Ufficio pianificazione, gestione del territorio, commercio, VAS e VIA

VARIANTE PUNTUALE AL PGT DI SUMIRAGO - SUAP**VERIFICA TECNICA DI COMPATIBILITÀ CON IL PTCP**

ai sensi degli articoli 13, comma 5, e 15, comma 5, LR 11.03.2005, n.12

Fig. 1

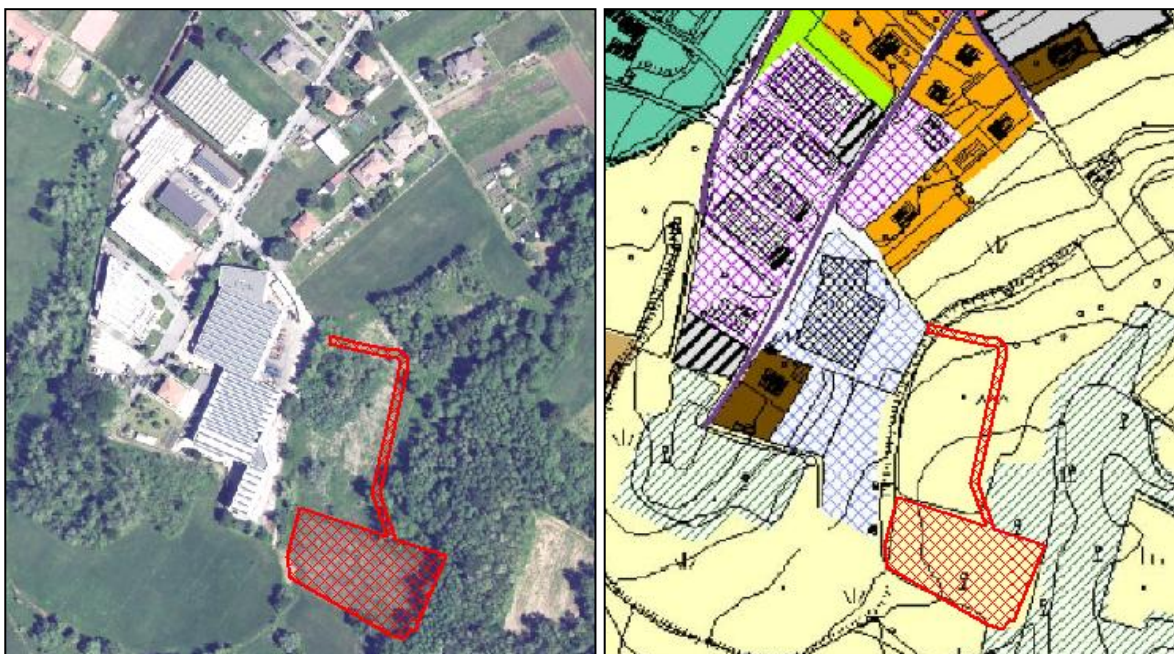
La proposta di intervento in variante al PGT, già esaminata in fase di VAS², consiste nella modifica alla destinazione urbanistica del PGT vigente per la porzione di proprietà interessata dall'intervento (strada e parcheggio, come da grafi progettuali) da "Aree agricole" a "Area produttiva – Zona D1" (Fig. 1). Il progetto prevede la realizzazione di uno spazio a parcheggio (125 posti auto) funzionale al complesso industriale esistente, con posa in opera di pergolato con impianto fotovoltaico, e dalla realizzazione di strada privata di accesso al parcheggio, collegante il cortile aziendale esistente con il parcheggio in progetto. L'area compresa tra l'insediamento produttivo e la strada e il parcheggio di nuova formazione passa da area agricola ad Area di riqualificazione ambientale. La variante urbanistica che discende dal progetto non interessa il Documento di Piano, che recepisce solo eventuali modifiche delle tavole contenenti le previsioni del Piano delle Regole.

Fig. 5

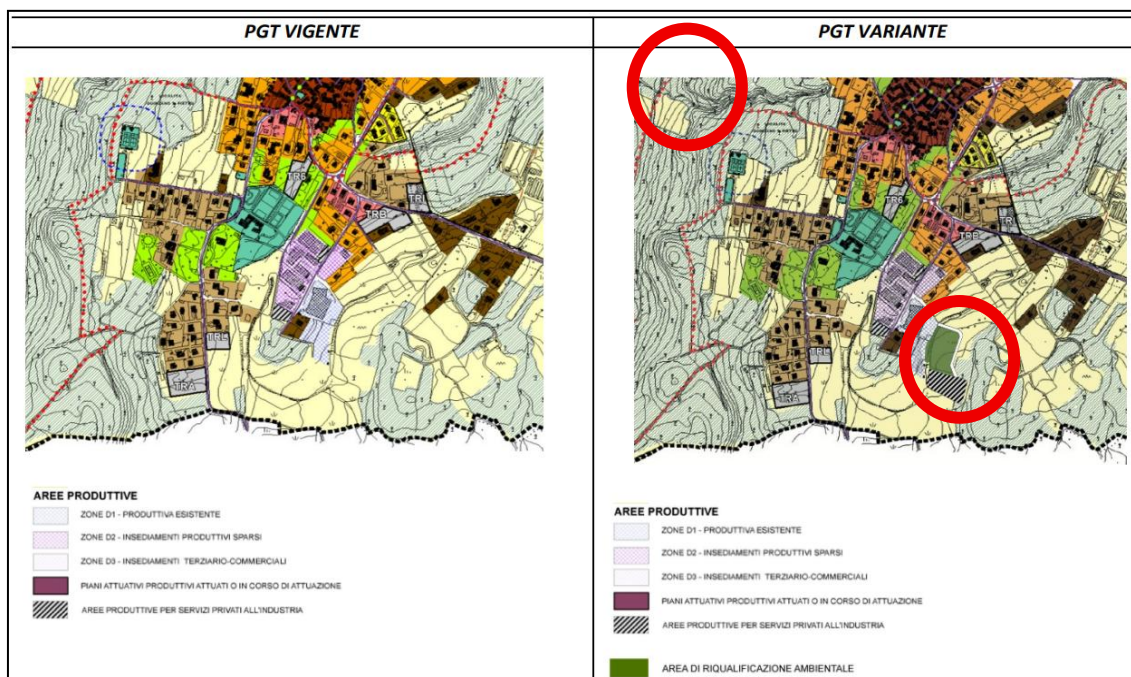
Ciò premesso, si rileva che la variante ha colto l'indicazione di governare l'area a verde con vincolo di inedificabilità, ridestinandola nel PGT in variante ad Area di riqualificazione ambientale (Fig. 5) e inserendola nel progetto di REC (tav. B7).

La nuova classificazione viene governata in normativa all'art. 53bis, in figura sotto. Tuttavia, per coerenza con gli indirizzi e le direttive sovraordinate in materia di rete ecologica, si evidenzia la necessità di integrare l'articolo prescrivendo il divieto di realizzare recinzioni in aree di riqualificazione ambientale.
